**RAPPORT N° 1055486**

**RAPPORT DE CONTRÔLE D'UNE INSTALLATION ELECTRIQUE DOMESTIQUE  
A BASSE ET A TRES BASSE TENSION**

**Adresse de l'installation électrique faisant l'objet de la visite : Rue de la Lune, 77 à 6060 Gilly**

**Tableau électrique principal**

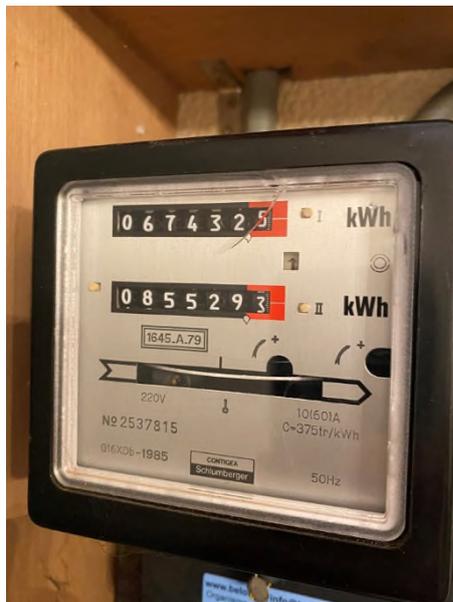
**2005** : La tension d'alimentation doit être indiquée clairement de manière apparente sur chaque tableau de répartition et de manœuvre (sous-section 3.1.3.3).

**2006** : Pictogramme d'avertissement contre les dangers électriques à placer

**2014** : Risque de contacts directs avec des pièces nues sous tension : obturer les ouvertures non utilisées du tableau ou du coffret

**2015** : Il y a lieu de resserrer les connexions/raccordements dans le (s) tableau(x) électrique(s)

**2209** : Un différentiel de 30mA MAX doit être placé à l'origine des installations de salles de bains, salle de douches et des lessiveuses, sècheurs et lave-vaisselle

**2215** : Les différentiels de type AC ne sont pas autorisés en Belgique

**2310** : Les disjoncteurs et fusibles sans marquages doivent être remplacés (sous-section 5.3.5.5.e)
